意見書・再意見書

# (仮称)吹田市古江台6丁目戸建計画

## 見解書

# 別添①

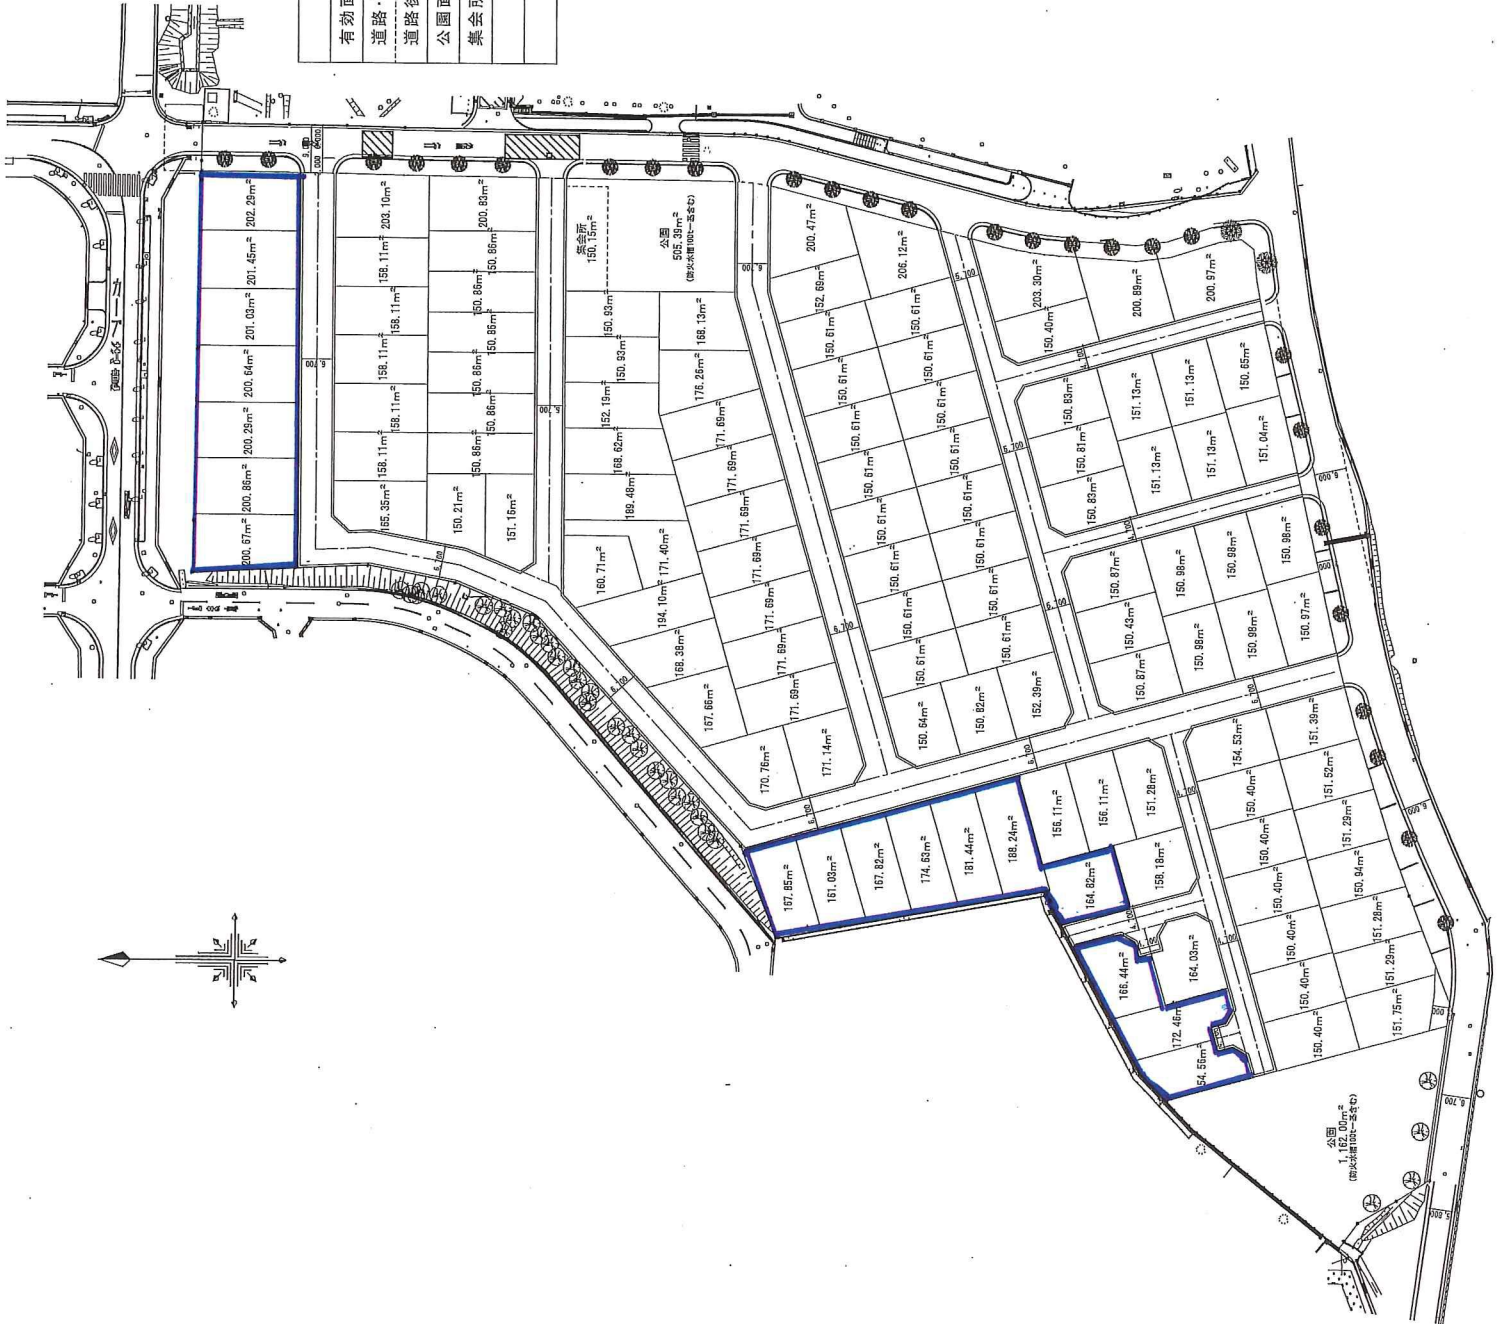
| 意見の内容   | <ul style="list-style-type: none"> <li>・屋上庭園は人目が気になりますので、西側の公道側は作らないでいただきたい。数軒奥まで</li> <li>・西側のり面は道路からカーブで見づらいので歩道にしているといい</li> <li>・振動がひどい(2~3回机の下に滑りました)</li> <li>・のり面に高い木、落葉樹は植えないでいただきたい。</li> </ul> <p>よろしくお願ひ致します。</p> |       |                |

- ・ご意見頂いた内容を元に検討させて頂き、屋上庭園について 別添①範囲の区画に関しては屋上庭園不可区画として販売する事と致します。
- ・西側のり面については吹田市管理地となる為 ご意見頂いております「のり面歩道化」については近隣住民様からのご要望として吹田市へ申し送りさせて頂きます。
- ・振動に関しては、重機の移動に際し低速運転を行います。  
また、重機アタッチメントを一部、通常のパケットタイプから回転式のふるい機に変更し、重機のアームに依る振動の低減を図っておりますので、ご理解の程よろしくお願い致します。
- ・西側のり面については吹田市管理地となる為 ご意見頂いております「高い木、落葉樹は植えないで頂きたい」については近隣住民様からのご要望として吹田市へ申し送りさせて頂きます。

# 別添①

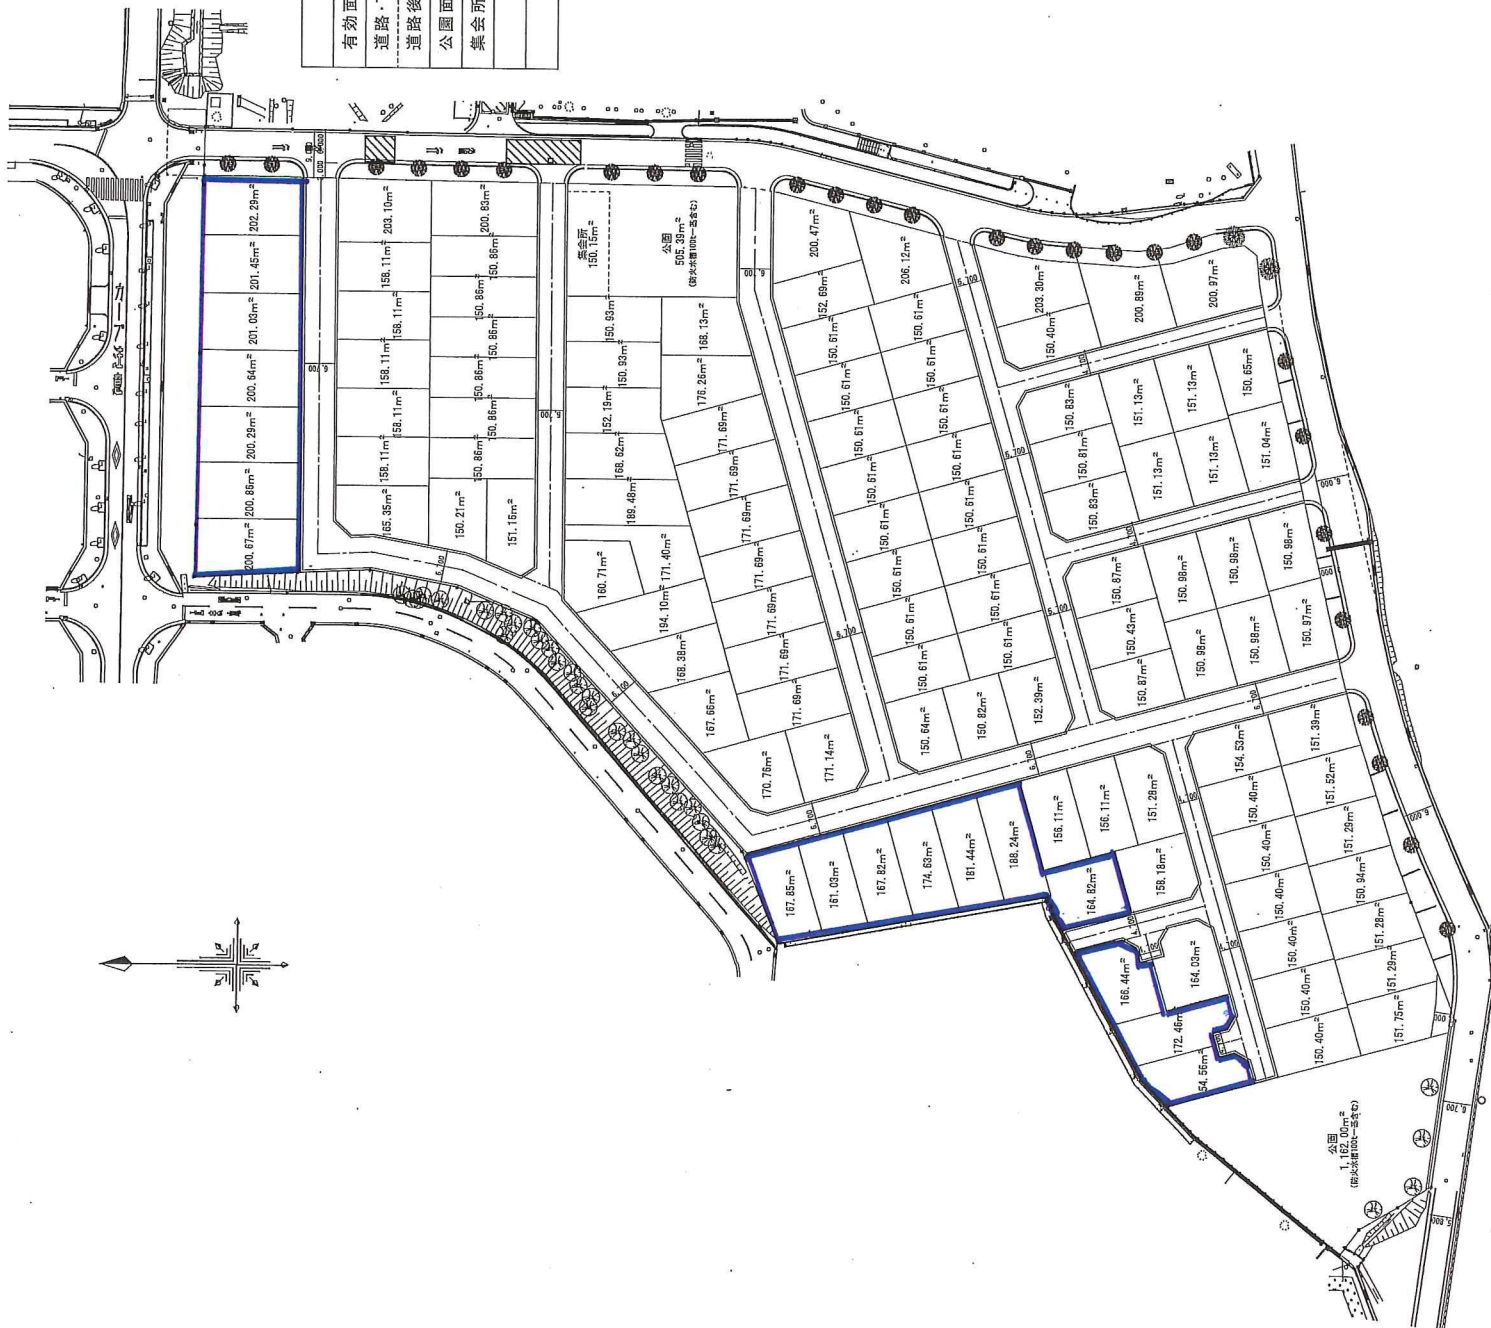
| 意見の内容   | <p>これから発生する全住宅<sup>地</sup>のインフラ関係について<br/>各戸の敷地整備、電気、ガス、給排水等の設備工事の発生する騒音に対して十分な配慮をお願いします。</p> <p>屋上庭園について<br/>計画に依れば屋上庭園を売目玉にされる様ですが私達今までは緑の多い環境から→気は百戸余りの住宅が建ち並ぶ事で各戸の二階の窓及びバルコニーからの人目が始終気になり、その上屋上庭園。私どもが願うは、西側公道に添っている宅地から東へ数軒には設置しない様 お願いします。</p> <p>西側公道の斜面に歩道<br/>道路がくの字に曲っている事で、前、後方からの車に出会い、歩行者は常に危険を感じています。吹田市側と協議の上善処をお願い致します。</p> |       |   |

見解:ご意見頂いた内容を元に検討させて頂き、屋上庭園について 別添①範囲の区画に関しては屋上庭園不可区画として販売する事と致します。

# 別添①

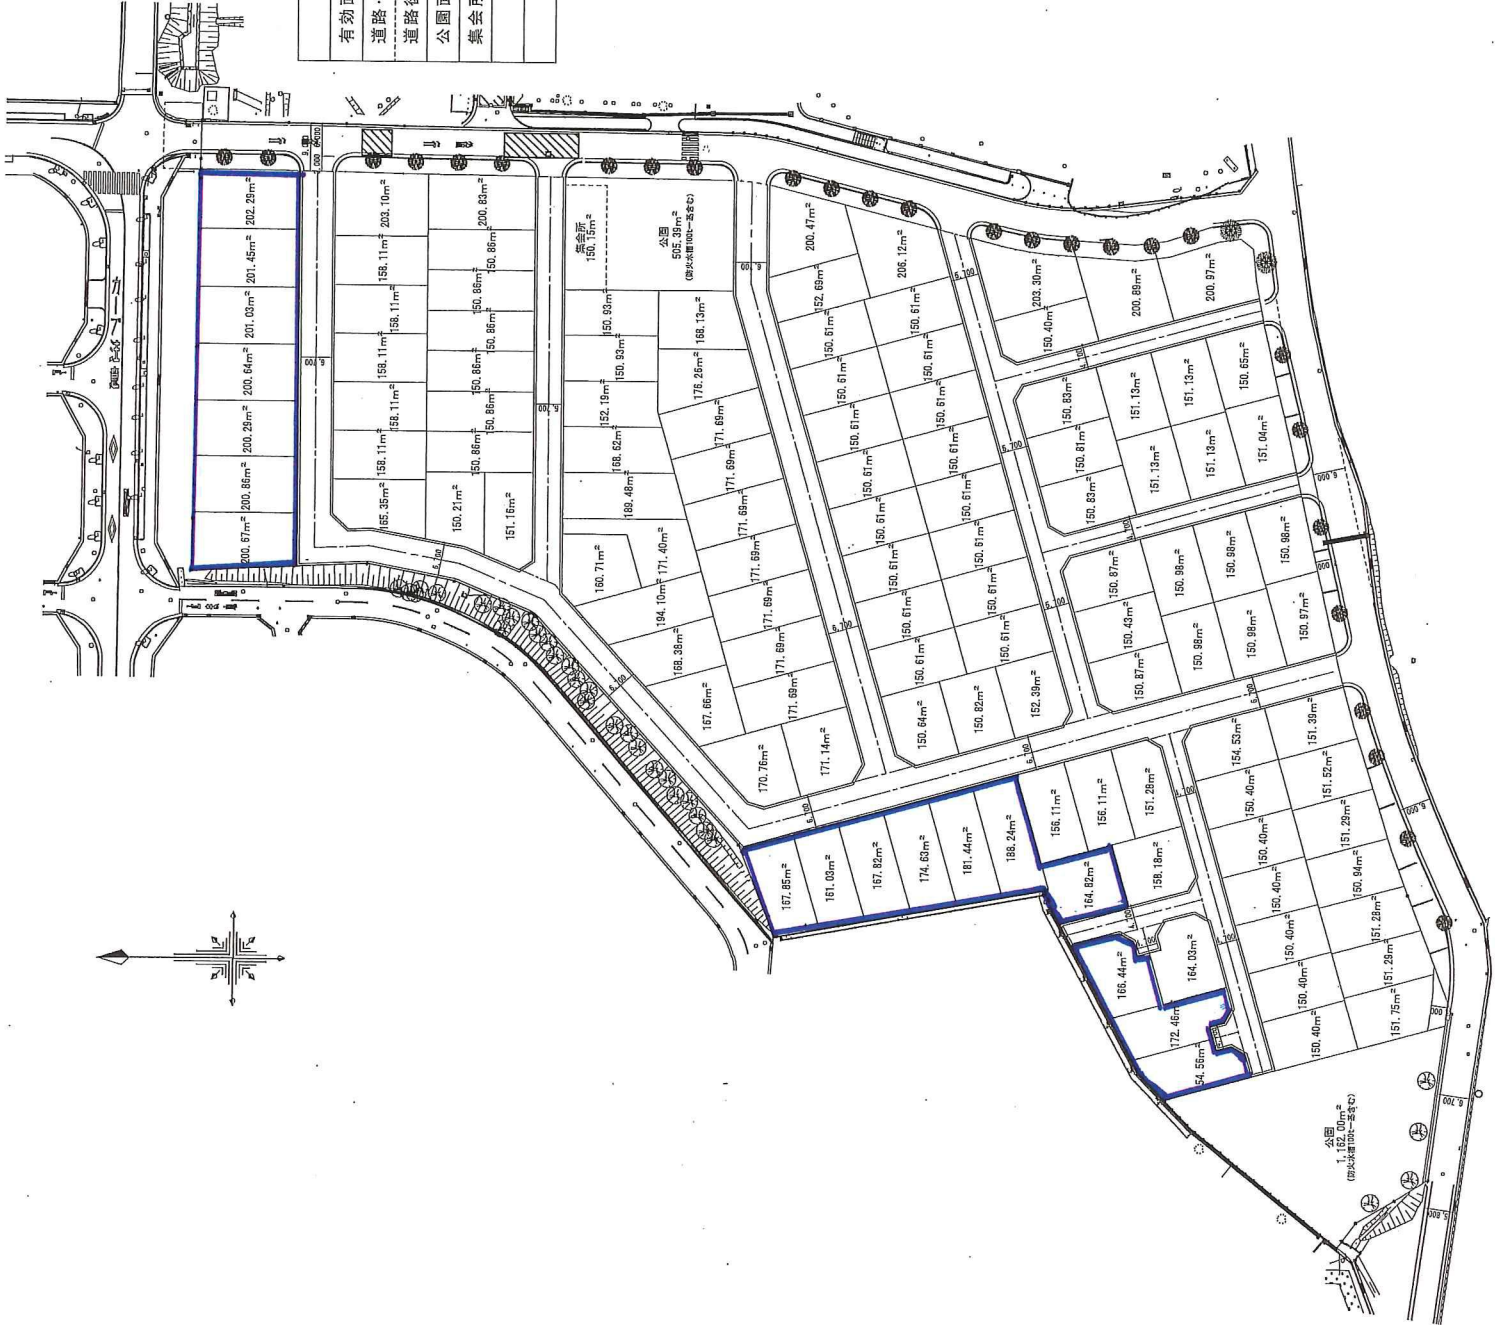
| 意見の内容   | <p>● 現在も工事の騒音、振動が大きく、何か月も経き、工事の更方には疑問を持っています。防音壁は、土地が下っている所からの位置にあるので、何の効果も無いと思います。</p> <p>● のり面ですが、砂地のため雑草がふびんに、除草もすぐ生えてくる。のり面の落葉樹は、新宅地や道路にも枯葉が落ち、秋には、先般が大量に発生します。木の木は植え替えを提案致します。</p> <p>● 西側(6丁目側)の道路は巾が狭く、曲って下り、且、真下から危険を感じており、のり面側に歩道を作って頂く所、お願い致します。</p> <p>● 屋上庭園ですが、両側の住宅の者として、家の目の前が屋上の位置となり、プライバシーの観点から、西側に添った、完成は、屋上の設置を行わない所、お願い致します。</p> |       |   |

- ・解体工事に関しては、説明会にてご案内させて頂いた通り、11月15日に完了予定です。  
長期間に渡り、騒音並びに振動に関してご迷惑をお掛けし、申し訳ございませんが、引き続きご協力の程、宜しくお願い致します。  
また、防音壁の設置位置に関しては敷地内で出来る限りの対策を行わせて頂いておりますのでご理解の程、よろしくお願い致します。
- ・西側のり面については吹田市管理地となる為 ご意見頂いております「別の木への植え替え提案」については近隣住民様からのご要望として吹田市へ申し送りさせていただきます。
- ・西側のり面については吹田市管理地となる為 ご意見頂いております「のり面歩道化」については近隣住民様からのご要望として吹田市へ申し送りさせていただきます。
- ・ご意見頂いた内容を元に検討させて頂き、屋上庭園について 別添①範囲の区画に関しては屋上庭園不可区画として販売する事と致します。

# 別添①

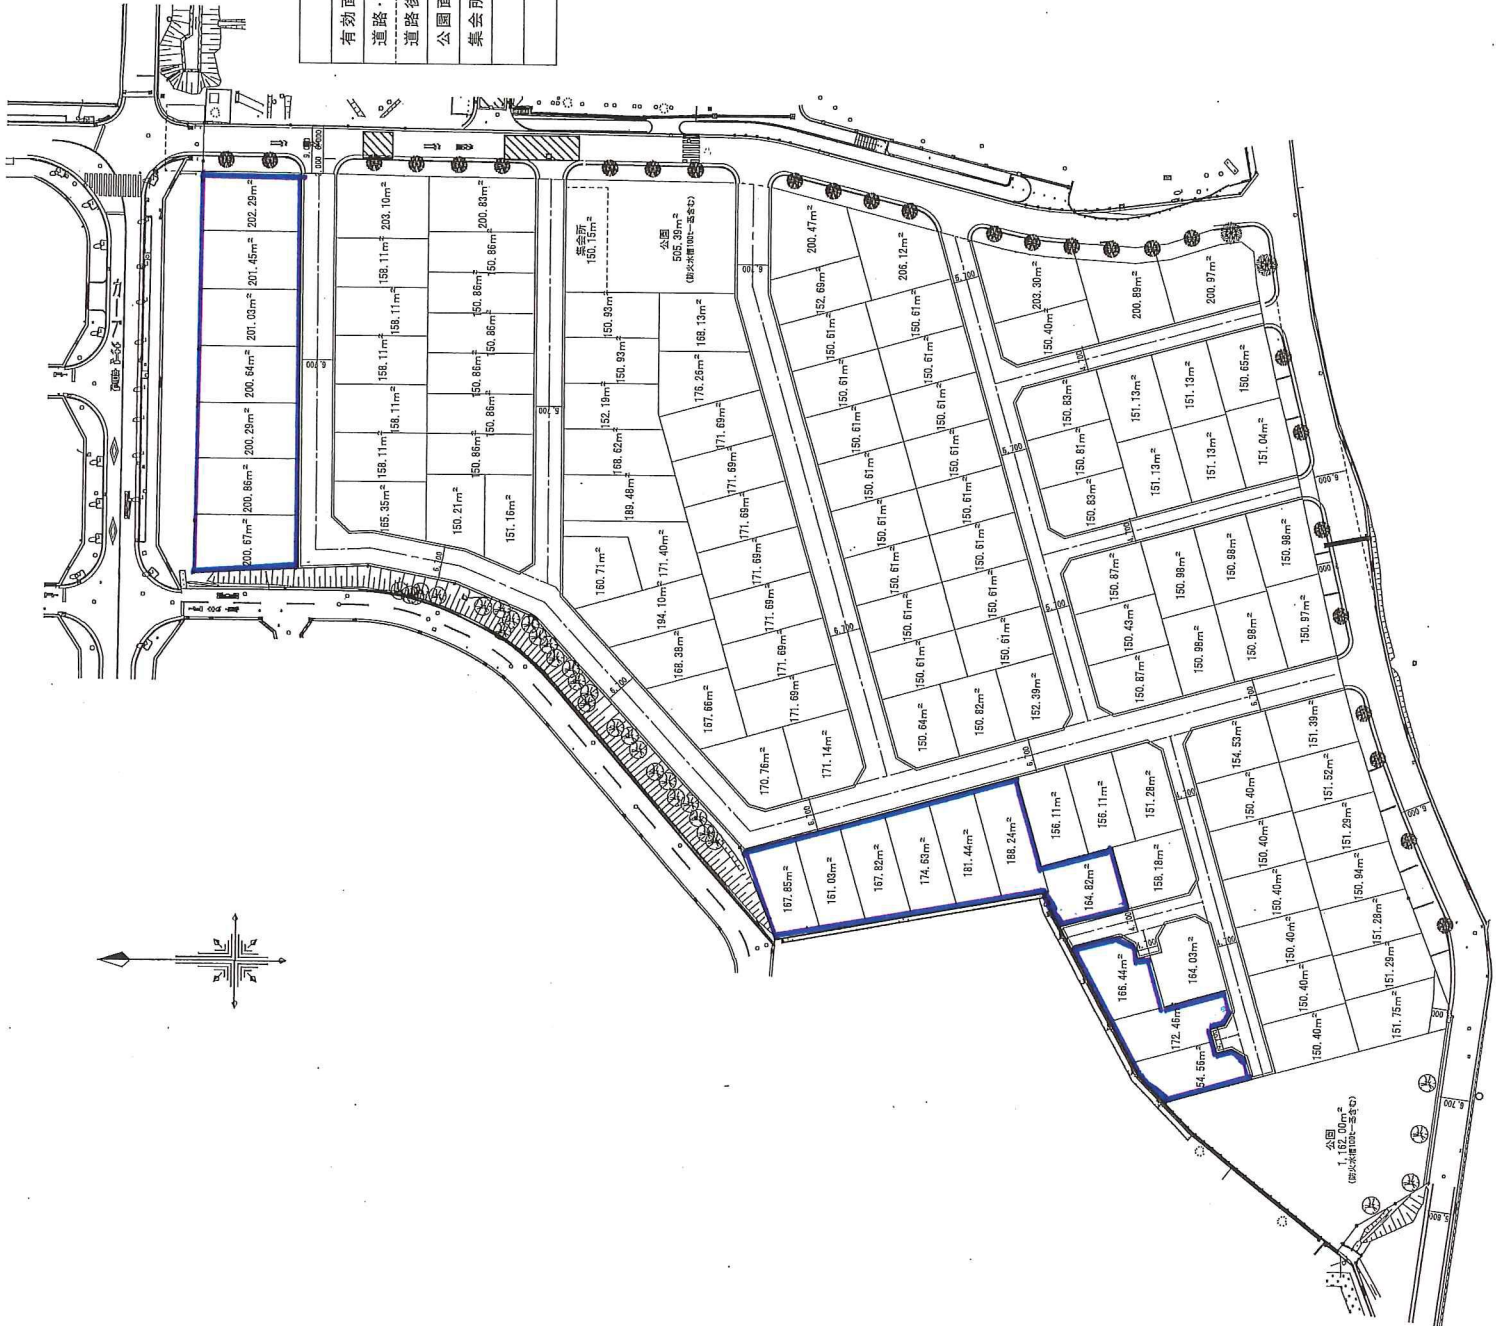
- ① 意見:境界隣接住宅(南側、東側とも)は、通常の2階建ての高さまでとしこの敷地には、屋上テラスを作らないように頂きたいです。従って、屋根裏部屋(納戸)程度なら高さ制限いっぱい10mHの建物にはならず、屋根高さで7.0~8.5m以下の建物になる筈です。
- ② 理由:フジ住宅もプラウド側も双方の住民が被害者であり加害者となります。視く側ものぞかれる側もプライバシー確保に難点があり、双方に気兼ねする生活が続き気まずい状況となることが予想されます。
- ③ 対策案:分譲地に建てるフジ住宅の買主の建築条件に入れてください。
- ④ 参考事項:

- 1)当該雨水路については 吹田市管理地となりますので吹田市と協議の上、ご要望通り取り込まない形で進めるよう致します。
- 2)ご意見頂いた内容を元に検討させて頂き、屋上庭園について 別添①範囲の区画に関しては屋上庭園不可区画として販売する事と致します。
- 3)全体の計画としてはチェックリスト時の説明通り、現状地盤をベースとして著しい盛土をしない計画としております。ただし、ご意見にて頂いております 北西角の敷地(FH=48.00)のみについては3.0mを超える様な盛土となっております。当該部においては、境界部分がのり面となっており、のり面部分での境界沿いで一番高い所を維持しなければ、のり面及び周辺道路への影響が生じる為安全性を考慮した結果となっております。ご理解の程宜しくお願い致します。
- 4)現土地利用に至るまで連合自治協議会様とプラン内容の協議を行いました。  
ご意見頂きました6区画につきましては、当初8区画で計画しておりましたが古江台の街並みにふさわしい区画割のご意見・アドバイスを連合自治協議会様から頂戴し 弊社にて当社区画全体のバランスを調整しておりますので、ご理解の程宜しくお願い致します。
- 5)別添②の範囲において管理用通路(60cm)を設置致します。  
管理用通路を設ける事により敷地から建物まで約1.0m程の離隔確保しプライバシー確保に努めます。
- 6)本計画地について 販売形態が建売りでは無く土地をご購入頂いたお客様にてプランして頂く形となりますので 現段階にてご意見に沿うイラストをご提示致しかねます。ご理解の程宜しくお願い致します。

# 別添①

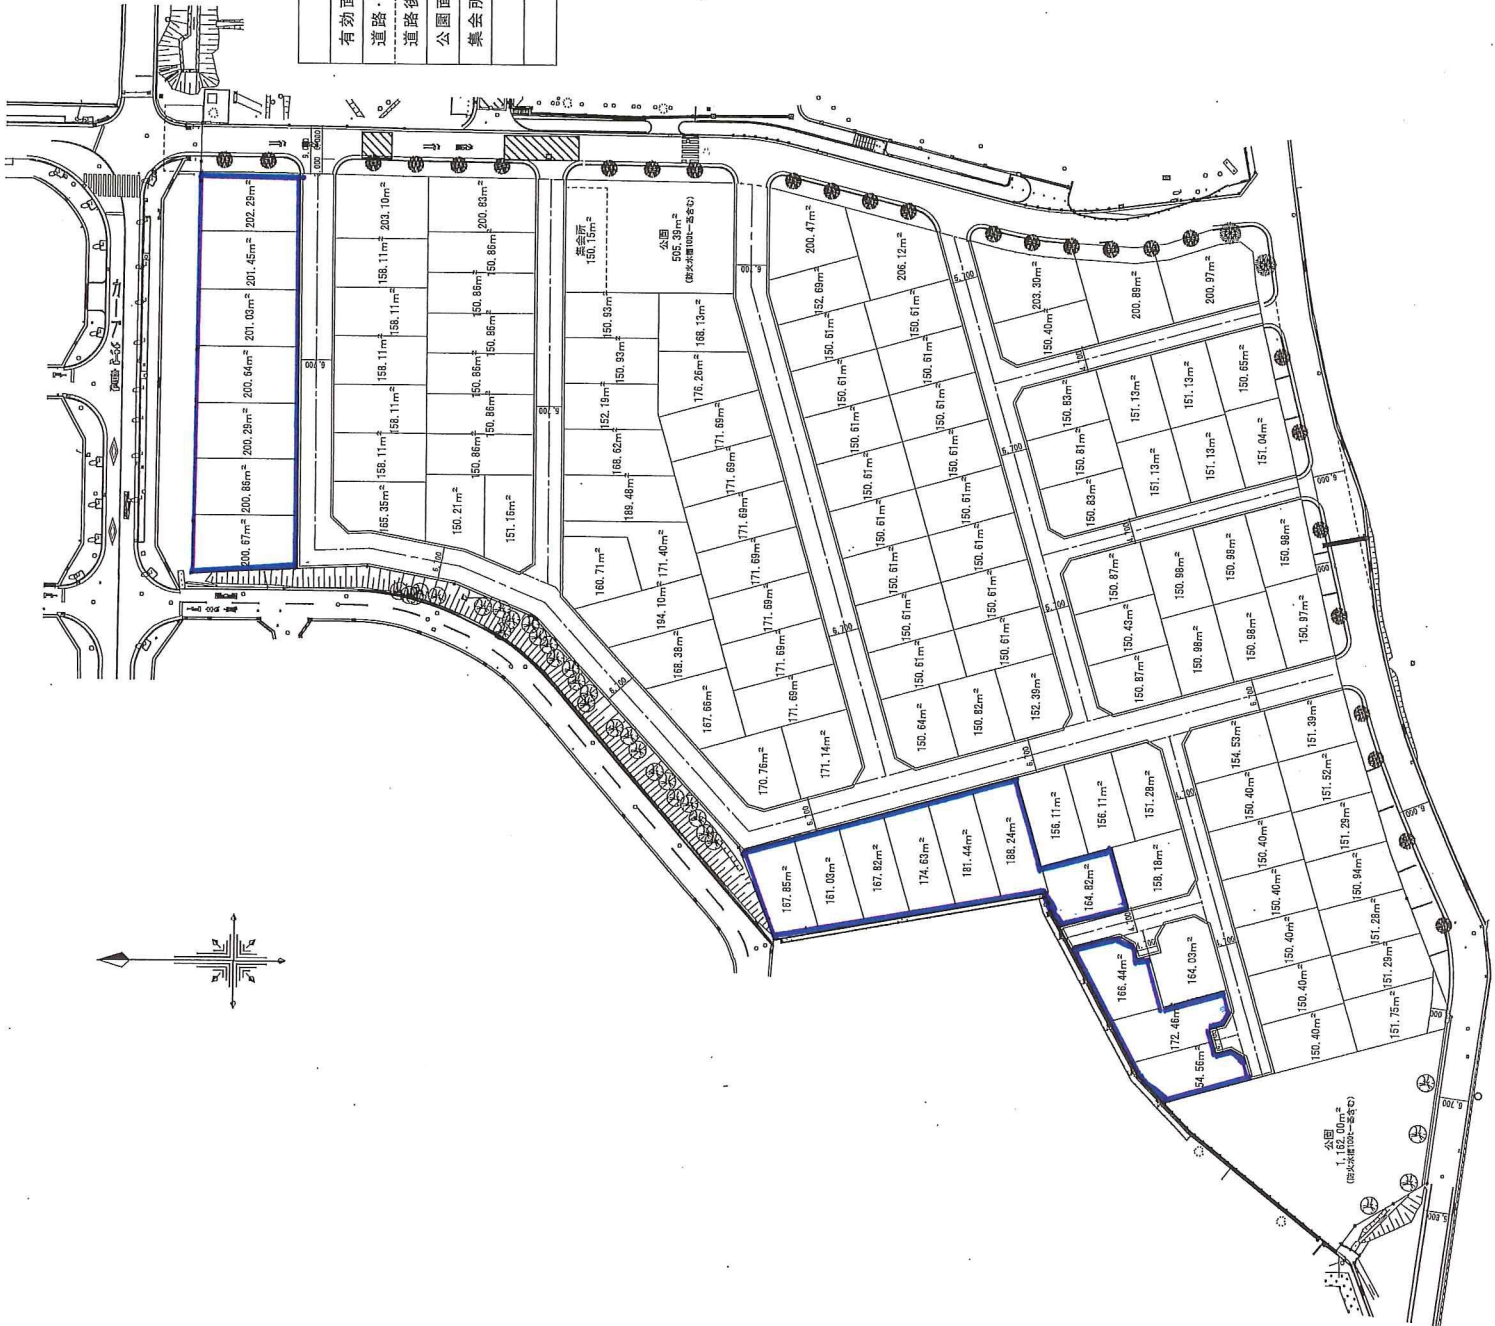
既存の雨水路を撤去して分譲地を建設する計画を変更し、既存建物との間に適切な空間を確保すべきである。また、新設建物について、既存建物と隣接するか、既存建物を望む場所には屋上庭園型の建物を建設すべきでない。

1. 当該雨水路については 吹田市管理地となりますので吹田市と協議の上、ご要望通り取り込まない形で進めるよう致します。  
又、ご意見頂いた内容を元に検討させて頂き、屋上庭園について 別添①範囲の区画に関しては屋上庭園不可区画として販売する事と致します。
2. 別添②の範囲において管理用通路(60cm)を設置致します。  
管理用通路を設ける事により敷地から建物まで約1.0m程の離隔確保しプライバシー確保に努めます。  
又、全体の計画としてはチェックリスト時の説明通り、現状地盤をベースとして著しい盛土をしない計画としております。ただし、ご意見にて頂いております 北西角の敷地(FH=48.00)のみについては3.0mを超える様な盛土となっております。当該部においては、境界部分がのり面となっており、のり面部分での境界沿いで一番高い所を維持しなければ、のり面及び周辺道路への影響が生じる為安全性を考慮した結果となっております。ご理解の程宜しくお願い致します。
